機種	三菱エネルギー計測ユニット用 通信ユニット
----	--------------------------

三菱エネルギー計測ユニット用通信ユニット 仕様変更のお知らせ

扱	A	日付	2016年7月	件名	三菱エネルギー計測ユニット用通信ユニット 仕様変更のお知らせ
整理番号	山-1225A	三菱電機(株)福山製作所

変更対象	変更前	変更後
EMU4-CM-B B/NET 伝送用 コネクタ	コネクタの形状が変わります。

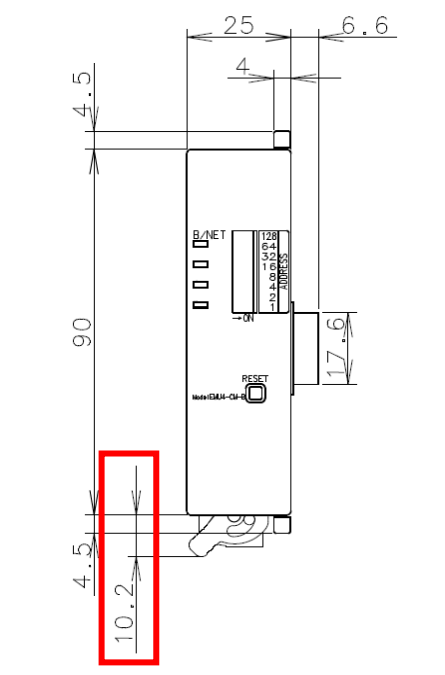
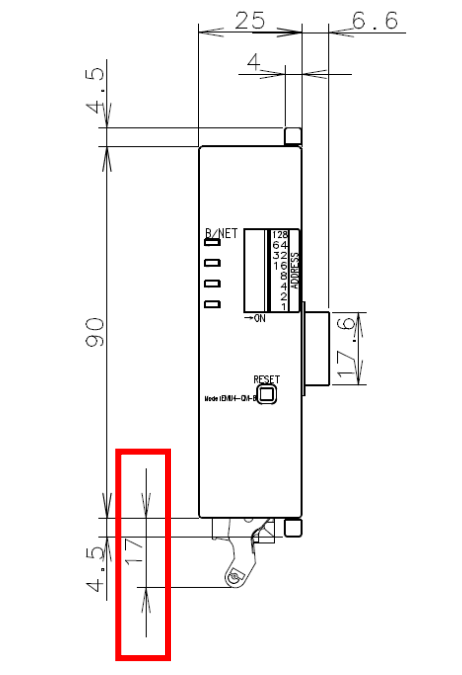
B/NET 伝送用コネクタ及び CC-Link 通信用コネクタがメーカ変更により下記(赤枠箇所)のように変更になります。

外形寸法	レバー部長さ: 10.2mm	レバー部長さ: 17.0mm
